**AVIS RELATIF À LA PROTECTION
CONTRE LES EVENTUELS EFFETS NOCIFS ET NUISANCES
PROVOQUÉS PAR LES RAYONNEMENTS NON IONISANTS
GÉNÉRÉS PAR DES ANTENNES ÉMETTRICES STATIONNAIRES**

Commune : LIEGE - Exploitant : ORANGE

Référence exploitant : 221L1_2 / 30147L1_1 / 40147L1_1 / 50147L1_1

Rapport n° 724 / 2025

Figure 1 : Vue en plan des lieux de séjour et des points de contrôle

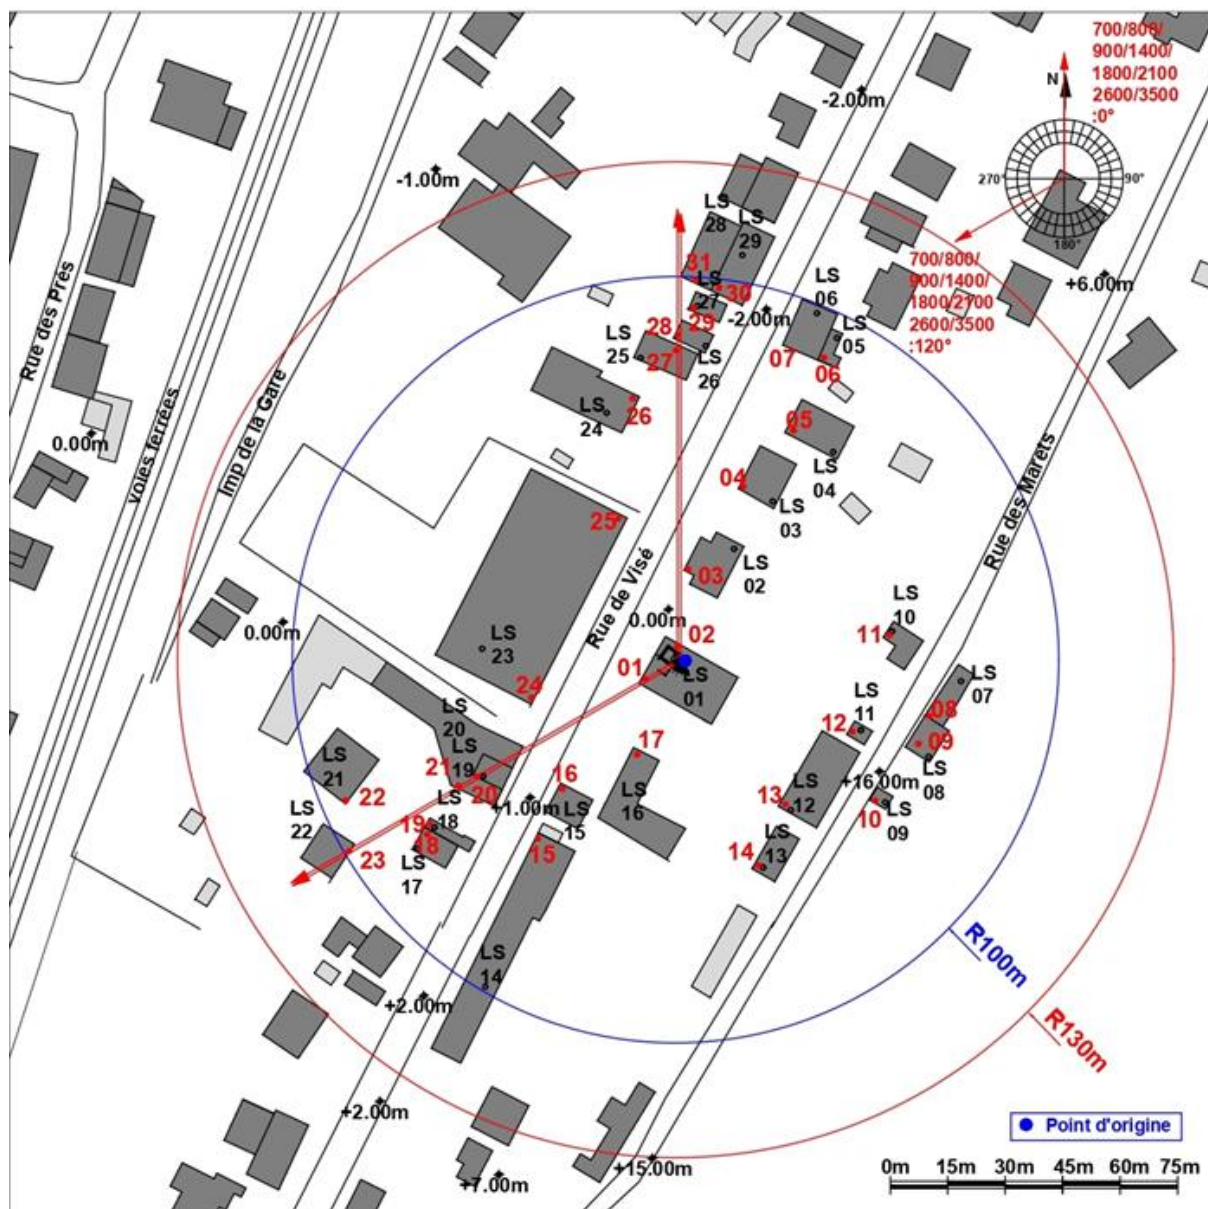
- le numéro du point de contrôle repris sur un des plans de la figure 1;
- le numéro du LS dans lequel se trouve le point de contrôle de la 1^{ère} colonne ;
- l'atténuation d'obstacle prise en compte pour le calcul de l'indice d'exposition dans le LS ;
- le résultat du calcul de l'indice d'exposition.

N° point de contrôle	LS	Atténuation (dB)	Indice d'exposition relatif à la limite par installation IE_i
15	LS14	3,0	0,893
4	LS03	3,0	0,855
18	LS17	3,0	0,718
27	LS25	3,0	0,683
5	LS04	3,0	0,653
28	LS26	3,0	0,641
29	LS27	3,0	0,545
7	LS06	3,0	0,487
31	LS29	3,0	0,463
26	LS24	3,0	0,450
30	LS28	3,0	0,439
20	LS19	3,0	0,417
22	LS21	3,0	0,411
6	LS05	3,0	0,369
23	LS22	3,0	0,334
19	LS18	3,0	0,321
21	LS20	3,0	0,223
16	LS15	3,0	0,188
3	LS02	3,0	0,187
24	LS23	3,0	0,092
25	LS23	3,0	0,091
11	LS10	3,0	0,062
1	LS01	10,0	0,059
14	LS13	3,0	0,053
17	LS16	3,0	0,033
13	LS12	3,0	0,033
2	LS01	10,0	0,032
12	LS11	3,0	0,016
8	LS07	3,0	0,014
9	LS08	3,0	0,010
10	LS09	3,0	0,008

En ce qui concerne les antennes de l'installation mentionnées dans le tableau 1, la distance maximale à laquelle la limite pourrait être atteinte, à l'extérieur, est égale à 101,4 m. S'il n'y a pas de LS à une distance inférieure, les antennes respectent forcément la limite d'immission.

Dans le cas des LS situés à l'intérieur des bâtiments, une atténuation d'obstacle est prise en compte et il en résulte que la distance maximale à laquelle la limite pourrait être atteinte se réduit à 72,7 m.

Figure 2 : Vue en plan des installations d'antennes dans un rayon de 300 mètres autour de l'installation faisant l'objet de la demande d'avis

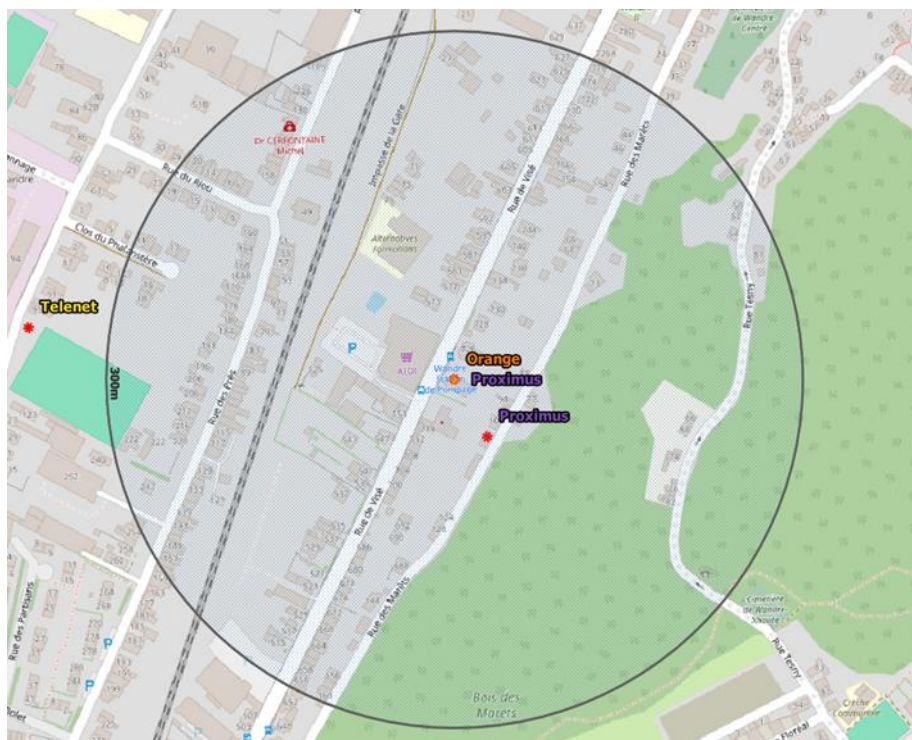
Le plan en projection verticale de la figure 2 indique la localisation des installations d'antennes émettrices stationnaires visées par le décret et situées dans un rayon de 300 mètres autour de l'installation référencée dans le paragraphe 2 et localisée au centre du cercle. Les données de localisation de ces antennes et les avis correspondant sont accessibles via le cadastre en ligne des antennes émettrices stationnaires⁸. Les installations prises en compte dans l'évaluation du respect de la limite cumulative sont les installations d'antennes émettrices déclarées en service par l'exploitant à la date du présent avis, à l'exception de l'installation référencée dans le paragraphe 2 et éventuellement d'autres installations ayant fait l'objet d'une demande d'avis à la même date et qui sont situées à l'intérieur de la zone de 300 mètres de rayon.

- a) il y a au plus 4 installations d'antennes émettrices stationnaires présentes dans la zone d'évaluation de 300 mètres de rayon représentée dans la figure 2, y inclus l'installation référencée dans le paragraphe 2 : la limite cumulative définie à l'article 4, §2 du décret est nécessairement respectée dans les lieux de séjour à l'intérieur de la zone d'évaluation de 300 mètres de rayon ;

- b) il y a exactement 5 installations d'antennes émettrices stationnaires présentes dans la zone d'évaluation de 300 mètres de rayon représentée dans la figure 2, y inclus l'installation référencée dans le paragraphe 2 et il existe, pour 3 ou 4 de ces installations, un avis attestant le respect de la limite abrogée de 3 V/m : la limite cumulative définie à l'article 4, §2 du décret est nécessairement respectée dans les lieux de séjour à l'intérieur de la zone d'évaluation de 300 mètres de rayon ;

- c) dans tous les autres cas, il a été vérifié que la limite cumulative définie à l'article 4, §2 du décret n'est pas dépassée dans les lieux de séjour sur base du nombre d'installations localisées dans la zone d'évaluation de 300 mètres de rayon représentée dans la figure 2, de leur localisation ainsi que des données inscrites dans la figure 1 et au paragraphe 4 du présent avis et dans les avis attestant le respect de la limite par installation ou de la limite abrogée de 3 V/m relatifs aux autres installations reprises dans la figure 2.

Compte tenu des considérations ci-dessus, il apparaît que l'intensité du rayonnement électromagnétique généré, dans les lieux de séjour situés dans un rayon de 300 mètres autour de l'installation référencée dans le paragraphe 2, par l'ensemble des antennes émettrices stationnaires de l'ensemble des exploitants du même site d'antennes émettrices stationnaires respecte la limite fixée à l'article 4, § 2 du décret.
